Voorstellen luchtruimgebruikers 5.11 consultatie Lelystad Airport

Referentienummer CS/PPM/2017/399
Versienummer 1.0
Versiedatum 29 november 2017

Status Definitief

Figuur 4-1 Geconsulteerd ontwerp Lelystad CTR

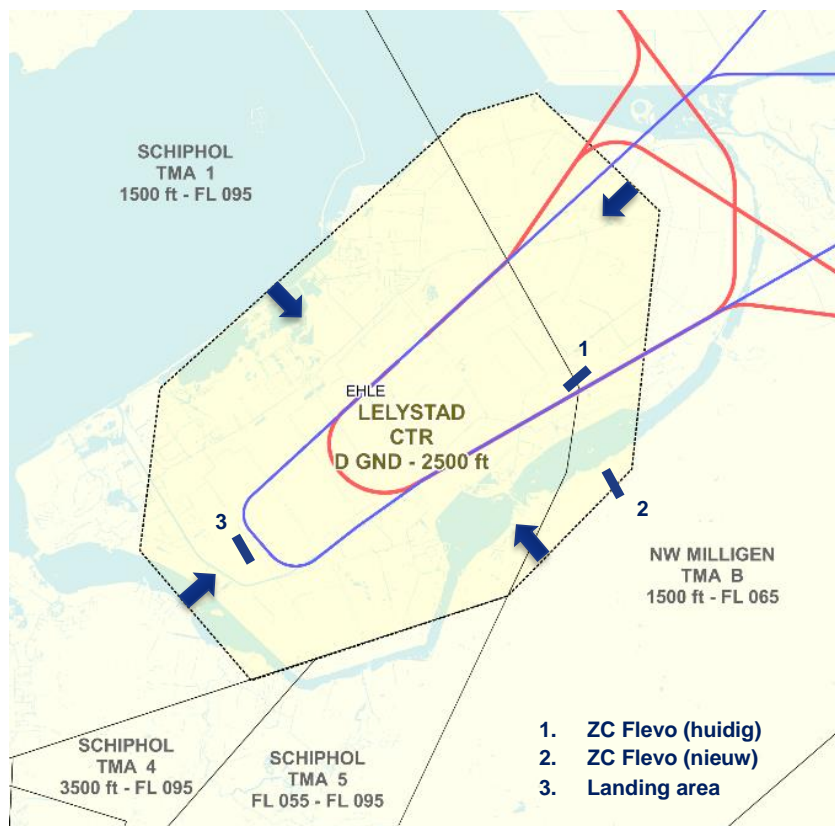
Gevraagd is om een GA-corridor – buiten de CTR – boven land op te nemen in het ontwerp van de CTR ten noordwesten van de CTR, vanwege de vliegveiligheid voor GA-verkeer, tussen 1000 voet en 1500 voet, eventueel voorzien van op duidelijke geografisch herkenbare punten voor GA-vliegers.

Er is voorgesteld om de CTR zo klein mogelijk te maken, namelijk maximaal 3,5 NM (nautische- of zeemijl) van de te vliegen routes. Deze 3,5 NM is opgebouwd uit 2,5 NM conform de eis van separatie gecontroleerd/ongecontroleerd verkeer plus 1 NM navigatie-onnauwkeurigheid. Daarmee blijft onder andere een corridor over land aan de noordwestelijke zijde over voor VFR-verkeer van Zuidwestelijke naar Noordoostelijke richting en vice versa, zie 4.1.1.

Ten zuidwesten van Lelystad Airport is een 'simulated forced landing area' voor het oefenen van noodlandingen ten behoeve van vliegopleidingen. Gevraagd is het huidige simulated forced landing area toegankelijk te houden. Indien dit niet mogelijk is, wordt gepleit voor een alternatief elders in Flevoland.

ZC Flevo heeft een alternatieve locatie voor het huidige zweefvliegveld op het oog, als gevolg van het uitbreiden van Lelystad Airport. Gevraagd wordt de CTR zodanig aan te passen dat de beoogde velden die in de gemeente Nunspeet moeten komen zo min mogelijk beperkingen van de CTR Lelystad ondervinden.

Ten behoeve van het zweefvliegveld Biddinghuizen (ZC Flevo) is gevraagd binnen de Lelystad CTR een zweefvliegsector te maken, zodat in de overgangperiode naar een nieuwe locatie voor het zweefvliegveld het zweefvliegen gecontinueerd kan worden.

Figuur 4-2 Geconsulteerd ontwerp Lelystad TMA

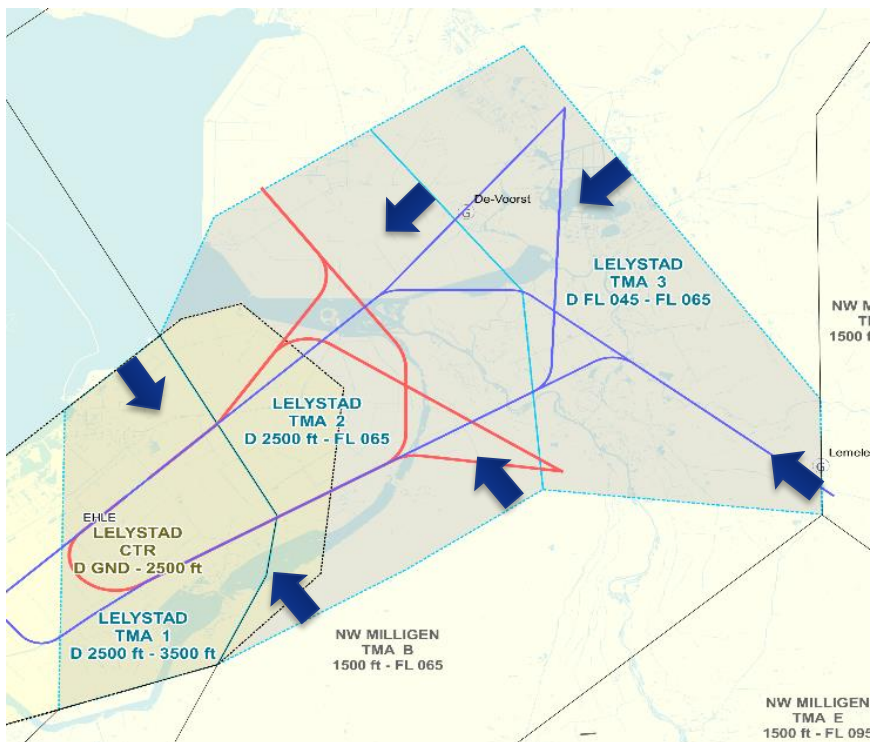
Het voorstel is om de IAF Zuid op te schuiven naar het noordwesten en daarmee ook de oostgrens van TMA Lelystad. Boven het zweefvliegveld zou de ondergrens van de TMA dan op FL055 komen te liggen. Dit betekent minder beperkingen, bovenop de eerder geboden ruimte, voor het zweefvliegen bij Lemelerveld. Daarnaast levert dit minder beperkingen op voor de luchtsporten in het algemeen. De Noord-Zuid 'route' voor General Aviation verkeer wordt minder beperkt.

Verzocht is om de TMA 3 te verkleinen door de oostelijke grens naar het westen te verschuiven, waardoor er minder beperkingen zijn voor het overlandvliegen door zweefvliegers van de Noordoostpolder richting het oosten.

Voorgesteld wordt de grens tussen TMA 2 en TMA 3 zover mogelijk naar het zuidwesten te verplaatsen, bij voorkeur zodanig dat deze niet door - dan wel over - de huidige door AMPYX Power en NLR (NRTC) en ZC NOP gebruikte gebieden lopen. Daarnaast wordt een voorkeur uitgesproken voor een grens die visueel herkenbaar is op de grond, zoals de autoweg N50 van Emmeloord tot knooppunt Hattermerbroek.

Verzocht is om de Lelystad TMA te reduceren tot 3,5NM aan beide zijden van de route (2,5 NM + RNAV 1). Daarnaast wordt verzocht een getrapte TMA volgens het “upside down wedding cake principe” te realiseren, waarbij een minimale CTR ontstaat met daaromheen de TMA.

De suggestie is gedaan om de TMA Lelystad te verkleinen of de ondergrens verhogen naar 3000 voet. Daarnaast is de vraag gesteld om de ondergrens van TMA 3 te verhogen naar FL055 met als doel de beperking voor kleine luchtvaart te verminderen.

Verzocht is de Lelystad TMA 2 aan te passen om boven het nieuwe zweefvliegterrein een bovengrens van FL045 mogelijk te maken.

Door diverse stakeholders is gevraagd door middel van een Radio Mandatory Zone (RMZ) en Transponder Mandatory Zone (TMZ) vrije toegang te faciliteren voor VFR-verkeer in de Lelystad TMA. Op deze wijze hoeft er geen klaring te worden gegeven door de luchtverkeersleiding, maar weet het GA-verkeer wanneer er IFR-verkeer is binnen de Lelystad TMA. Hierbij wordt op een gepubliceerde frequentie uitgeluisterd, conform een in Duitsland gehanteerd systeem, bij een luchtruim classificatie E.

Gevraagd wordt voor de Lelystad TMA-klasse E in plaats van klasse D in te stellen. In die situatie zou de verkeersleiding geen klaring hoeven te geven aan VFR verkeer om het gebied in te vliegen. Opgemerkt wordt dat in de Rotterdam TMA's het aantal vliegtuigbewegingen onder Instrumental Flight Rules (IFR) groter is dan het aantal vliegtuigbewegingen dat in de Lelystad TMA wordt verwacht en dat de Rotterdam TMA klasse E heeft.

Figuur 4-3 Geconsulteerd ontwerp van wachtgebieden

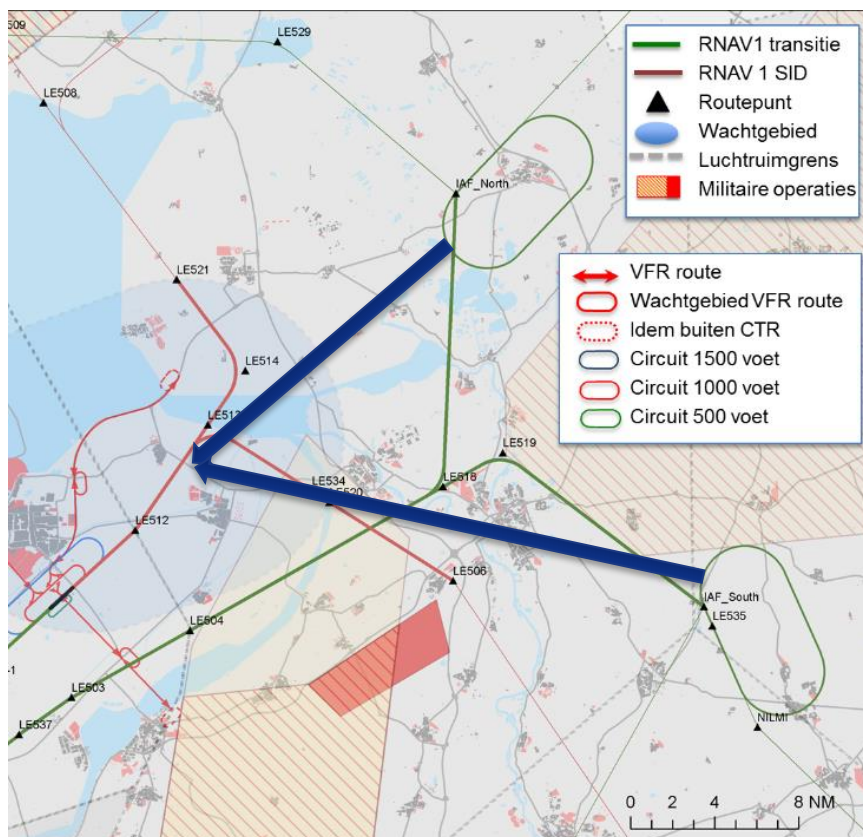
Verzocht wordt de beide wachtgebieden bij de IAF Noord en IAF Zuid te vervangen door een enkel wachtgebied boven het vliegveld Lelystad, in lijn met luchthaven Eindhoven. Daarbij wordt voorgesteld een nieuw multiple-level wachtgebied boven vliegveld Lelystad te realiseren, onder wachtgebied ARTIP van Schiphol.

De suggestie is gedaan om de minimale hoogte van wachtgebied ARTIP te verhogen voor inbound verkeer richting Schiphol met 1000 voet naar FL080.

Figuur 4-4 Voorstellen t.b.v. behoud parachutespringen Teuge:

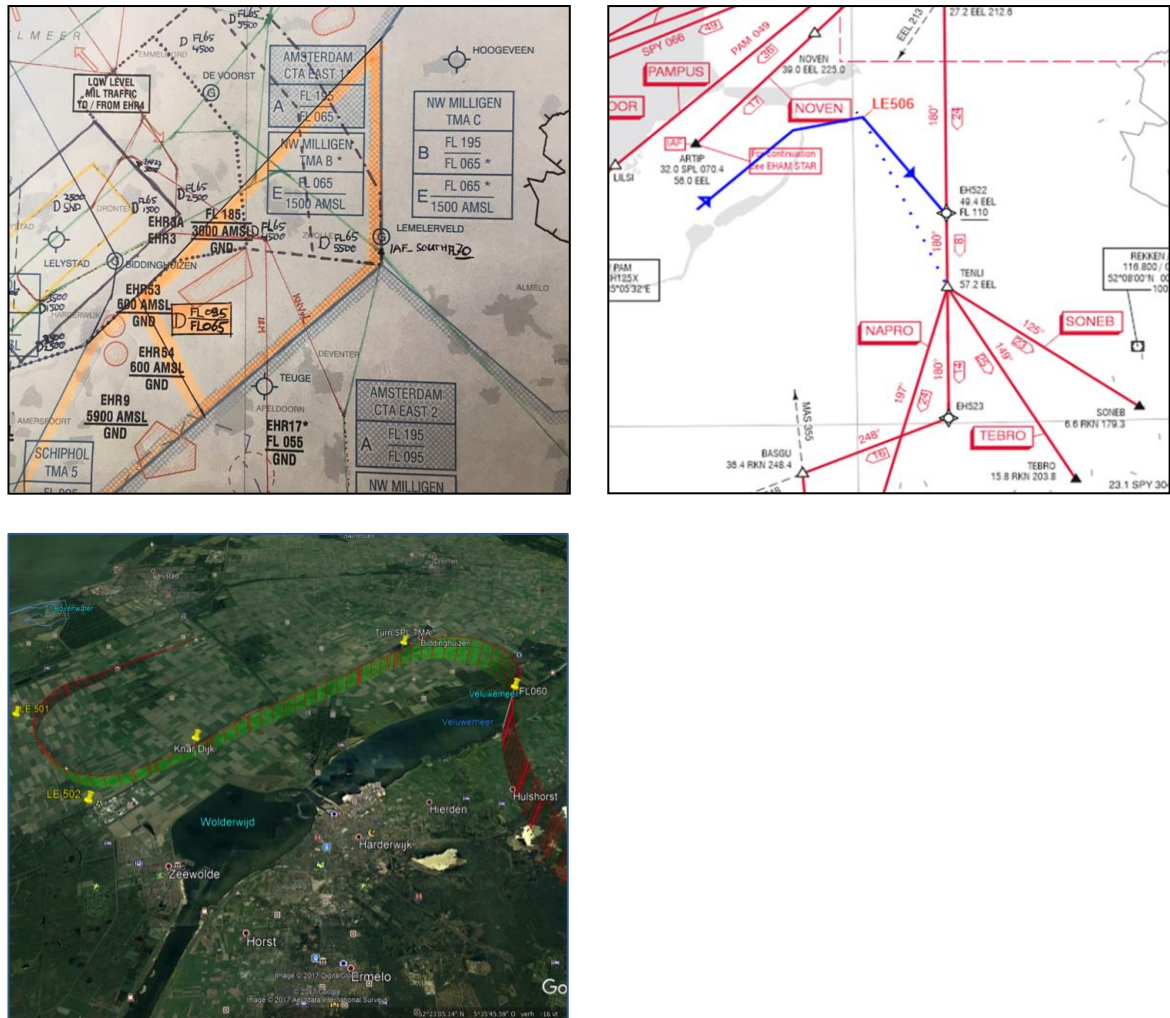
Gevraagd wordt het gedeelte van het luchtruim in de CTA Amsterdam dat mogelijk niet door Schiphol vliegverkeer gebruikt wordt, over te hevelen naar de verantwoordelijkheid van de CLSK.

Om de aansluitroute vrij te leggen van het klim- en springgebied van Paracentrum Teuge, wordt voorgesteld het bestaande B+ exit punt te verbinden met de reeds bestaande vertrekroute Eelde SID van baan 23/05 van Eelde.

KNVvL heeft een alternatief ontwikkeld op de B+ route en een deel van de aansluitroutes, de zogenoemde B++ variant. Deze B++ variant volgt vanaf baan 23 tot aan de bestaande noordoostelijke Schiphol TMA-grens dezelfde route als de B+. In afwijking op de B+ route buigt deze bij de TMA-grens af met een klimmende rechterbocht richting het oude land, dat ter hoogte van Hulshorst wordt gepasseerd. De B++ variant voor baan 05 is niet weergegeven.
